Antrag zur Aufnahme von Änderungen der Anlage 11 des AVV

Titel:	Aufnahme Pt. 3.2 « Heavy Duty» Anschriften
Änderungsantrag von EVU / Halter / andere Gremien:	UIC Gruppe Verladerichtlinien
Änderungsantrag für:	<input type="checkbox"/> Anlage 9 <input checked="" type="checkbox"/> Anlage 11
Einreicher:	Stefan Peloschek (UIC Verladerichtlinien)
Ort, Datum:	Luxembourg, 18.01.2021
Kurzbeschreibung:	In der IRS50571-4 wurden die Bedingungen und Anschriften am Tragwagen zum Transport von Schwerlastbehälter (ILU mit einer Gesamtmasse über 36.000 kg) aufgenommen

Piktogramm für Ausrüstung zum Transport von Schwerlastbehälter

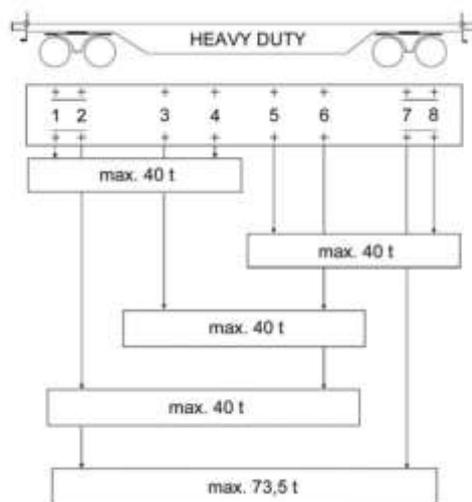
Unter Punkt 3.2 (nach Piktogramm Stützböcke)

Auf Tragwagen mit verstärkten Rückhaltevorrichtungen ist dieses Piktogramm in der Nähe des Wagenbestimmungs-codes am Langträger anzubringen.

Beladeschema für Tragwagen zum Transport für Schwerlastbehälter

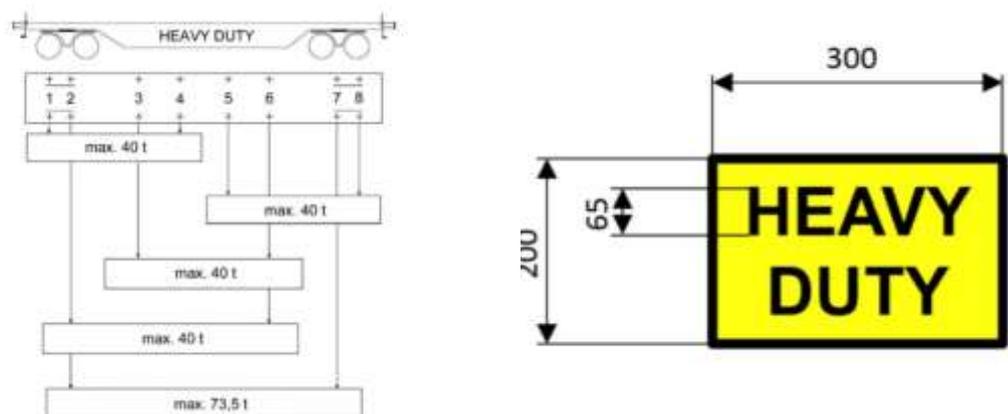
Das Beladeschema ist an Wagen mit verstärkten Rückhaltevorrichtungen anzubringen.

Die Anschrift zeigt die max. zulässige Gesamtmasse für jede Verladeposition.

Das Beladeschema hat eine Mindestgröße von A4 und ist am Langträger anzubringen.
